INFORME DE EVALUACIÓN DEFINITIVO

SOLICITUD PÚBLICA DE OFERTA- SPO No. 2025-3

OBJETO: “IMPLEMENTACIÓN DEL COMPLEJO DE SEGURIDAD DISTRITAL DE MEDELLÍN”

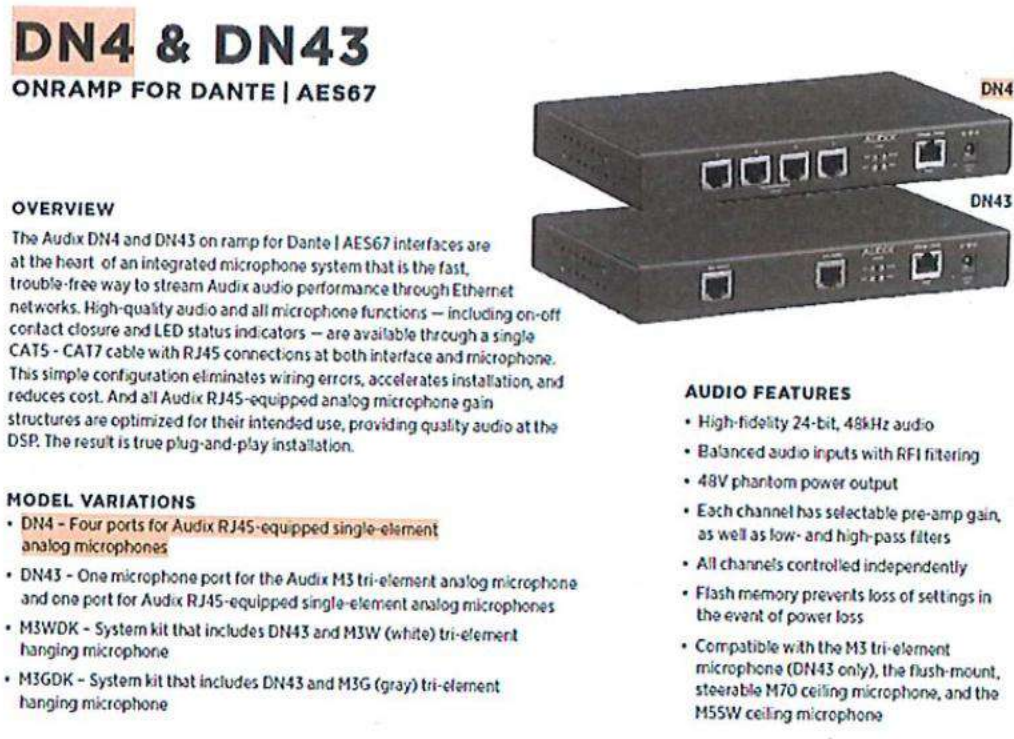
- **DATACENTER – Ítem 8.18.** En el **Informe de Evaluación Preliminar** se indicó: *“No se identifica la ficha técnica del dispositivo que certifique el cumplimiento de la especificación.”*

En la subsanación, la Unión Temporal Gestión Integral C5 aclara que, el **“SOFTWARE DE GESTIÓN AUTOMATIZADA DE LA INFRAESTRUCTURA (AIM)”**, marca **“SIEMON”**, modelo **“EagleEye”**, ofertado por la UT, cumple a cabalidad con las especificaciones técnicas definidas para este producto. Para sustentar lo anterior y dar respuesta a lo señalado en el **Informe de Evaluación Preliminar**, adjunta carta emitida por el fabricante (1.2. DC_8.18), en la cual se confirma que el software EagleEye y sus componentes de hardware asociados cuentan con la funcionalidad de **descubrimiento SNMP compatible con v1, v2c y v3**, requerida en el numeral 8.18 del Anexo No. 2 – Especificaciones Técnicas.

Con base en la documentación allegada, la Entidad corrobora la observación y valida la subsanación, concluyendo que el oferente cumple con lo requerido en el numeral 8.18 del Anexo No. 2 – Especificaciones Técnicas.
